2019年5月

鍋屋バイテック会社
国内営業部

パイプエンドキャップ 仕様変更のご案内

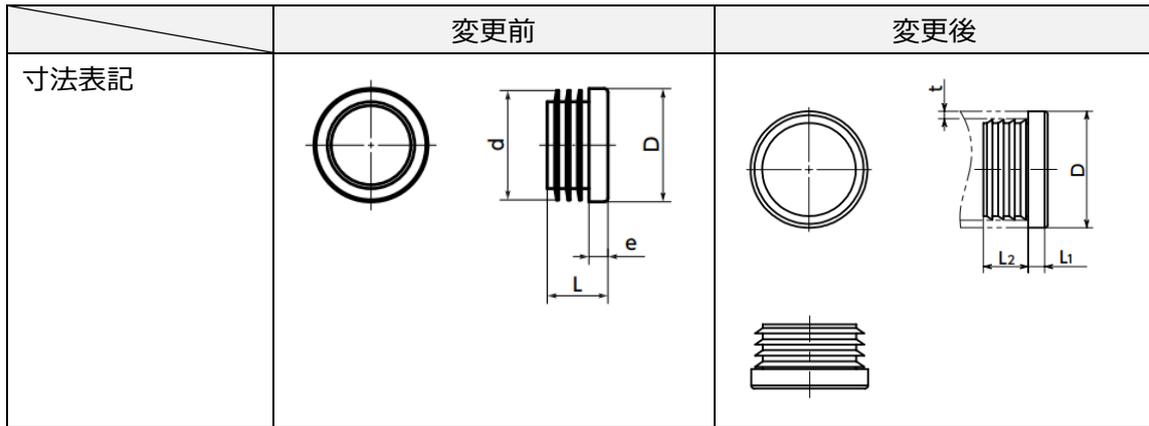
パイプエンドキャップの形状と寸法を、パイプへの取り付けがより容易なものに変更します。本変更に伴い、カタログの形状図と寸法表をパイプの肉厚に対応した表記に変更します。
